1415-MIN-140626

FECHA 26/06/2014

OBRA NUEVAS OFICINAS

La siguiente minuta refleja los temas relevados y acordados en la reunión de la fecha.

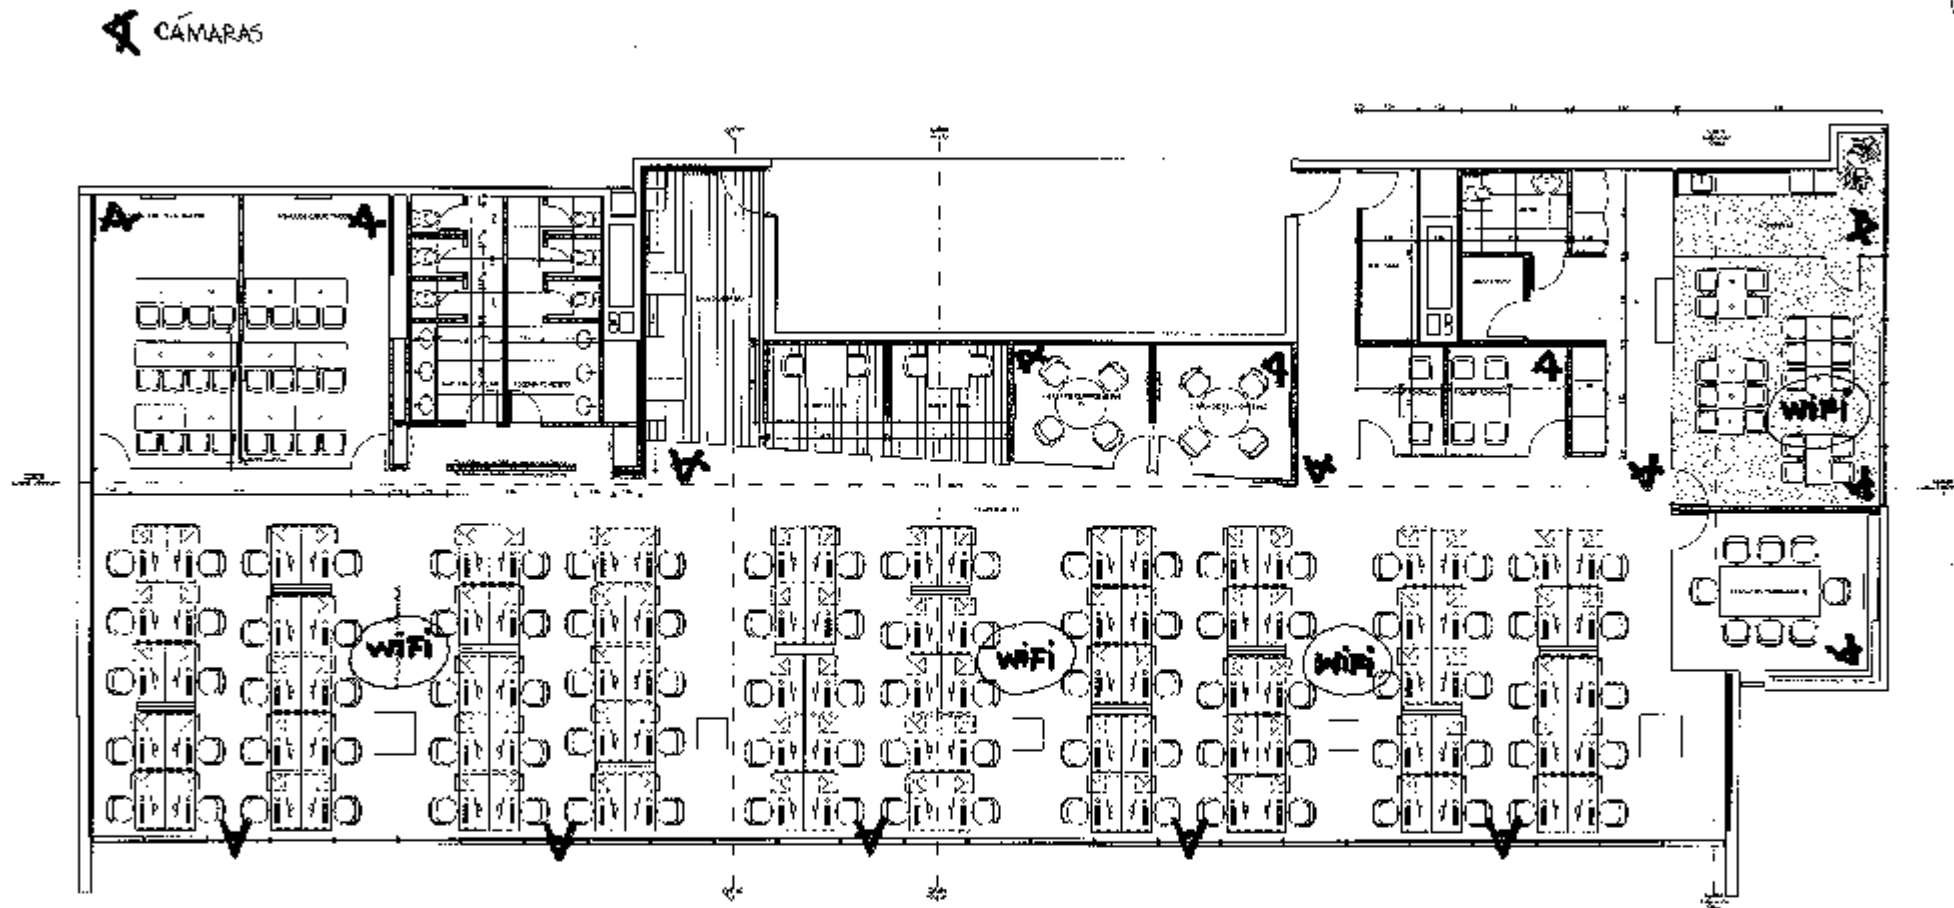
- a. CONTROL DE ACCESO – Cotizar control de acceso LENEL en ambas puertas de acceso y en sala de datos con placa controladora, lectoras y pulsador de emergencia (ídem pisos 19 y 20). Irá teléfono IP en puerta principal: prever 1 boca de red
- b. CÁMARAS – 15 cámaras de vigilancia - Marca AXIS - Modelo M1011- prever alimentación eléctrica para la fuente + 1 boca de red o cotizar "Splitter activo PoE AXIS para 5 V AF". Otra opción es ver si hay un modelo similar de cámara que sea POE. Se adjunta plano con ubicación.
